Avis délibéré
de la Mission régionale d'autorité environnementale
Provence-Alpes-Côte d'Azur
sur le projet de reconstruction de la station d'épuration
"Haliotis II" à Nice (06)

N° MRAe
2023APPACA65/3558

Avis du 8 décembre 2023 sur le projet de reconstruction de la station d'épuration "Haliotis II" à Nice (06)

Figure 2: Schéma général de la filière de traitement du complexe HALIOTIS II (source: résumé non technique).

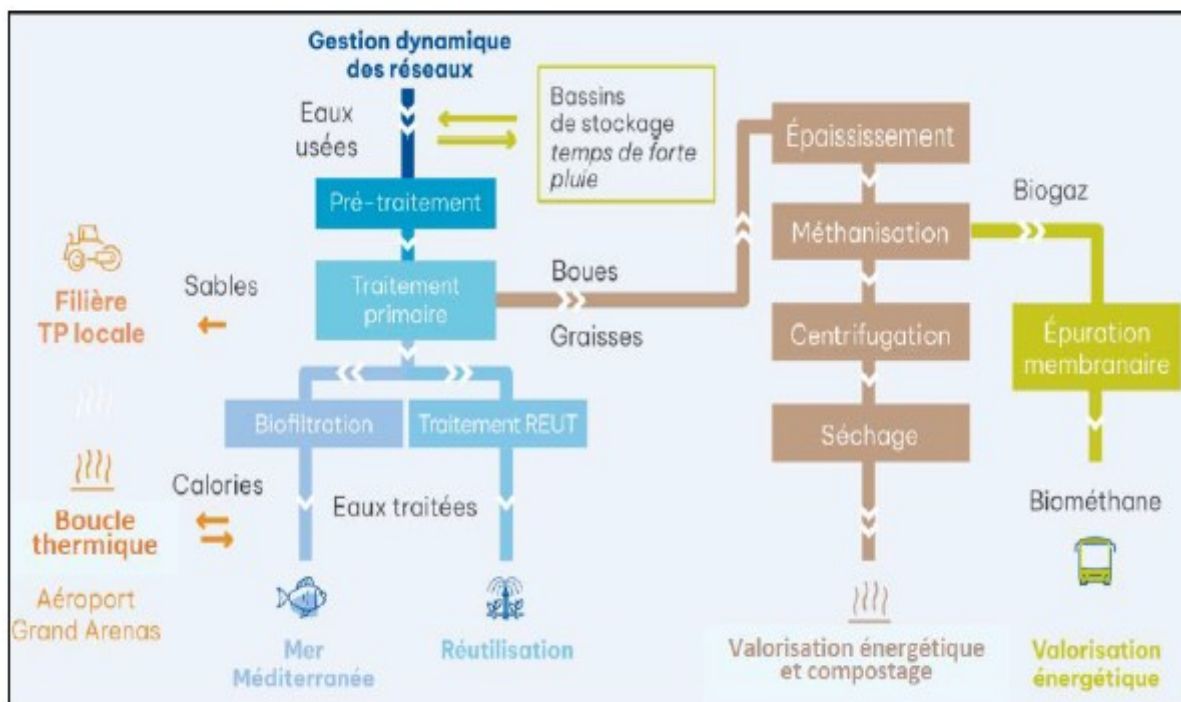
La MRAe constate l'absence d'une liste exhaustive des installations modifiées ou projetées qui constituent le projet, afin de répondre aux attendus de l'article R122-5 du Code de l'environnement (CE). La localisation des bassins servant au stockage des eaux en cas de fortes pluies n'est pas indiquée. La destination géographique des boues digérées qui feront l'objet d'une valorisation organique et les garanties concernant cette filière méritent également d'être précisés.

La MRAe recommande de compléter la présentation du projet par une liste exhaustive des installations modifiées ou projetées, la localisation des bassins d'orage, la destination
